リコール届出一覧表

リコール届出日：令和 3 年 9 月 29 日

リコール届出番号	外-3293	リコール開始日：令和 3 年 9 月 29 日	
届出者の氏名又は名称	Groupe PSA Japan株式会社 代表取締役社長 兼 CEO ヘグストロム ポンタス (製作国： フランス共和国) (製作者名： オートモビル・シトロエン) (問い合わせ先： 0120-55-4106 シトロエンコール)		
不具合部位 (部品名)	動力伝達装置 (トルクコンバーター)		
基準不適合状態にあると認める構造、装置又は性能の状況及びその原因	トルクコンバーターにおいて、製造工程で使用する試験機のメンテナンスが不適切なため、トルクコンバーターの試験中にオイルシールが損傷し、その状態のまま車両に組み付けられたものがある。そのため、使用過程中にオイル漏れが発生し、クラッチがスリップすることで、警告灯点灯、メーター内のメッセージ表示、及び変速不良が発生し、加速不良となるおそれがある。		
改善措置の内容	全車両、トルクコンバーターを良品に交換する。		
不具合件数	0 件	事故の有無	0 件
発見の動機	本国からの情報による。		
自動車使用者及び自動車特定整備事業者等に周知させるための措置	<ul style="list-style-type: none"> ● 使用者 : 電話・ダイレクトメールにて通知する。 ● 自動車特定整備事業者：対象台数が少数であり、全ての使用者を把握しているため、機関誌等への掲載は行わない。 ● 弊社ホームページに掲載する。

改善箇所説明図

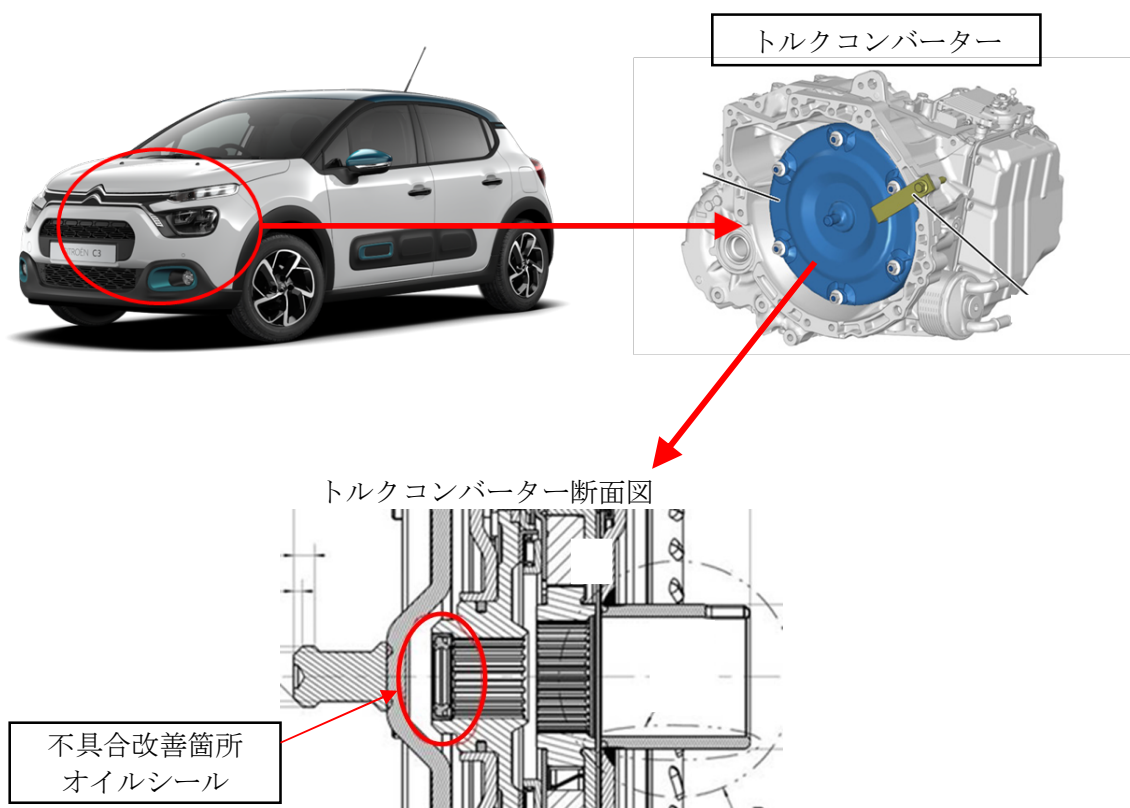
トルクコンバーターにおいて、製造工程で使用する試験機のメンテナンスが不適切なため、トルクコンバーターの試験中にオイルシールが損傷し、その状態のまま車両に組み付けられたものがある。そのため、使用過程中にオイル漏れが発生し、クラッチがスリップすることで、警告灯点灯、メーター内のメッセージ表示、及び変速不良が発生し、加速不良となるおそれがある。

全車両、トルクコンバーターを良品に交換する。

助手席側ドアロックストライカー上側の固定ボルトの頭に黄ペイントを塗る。
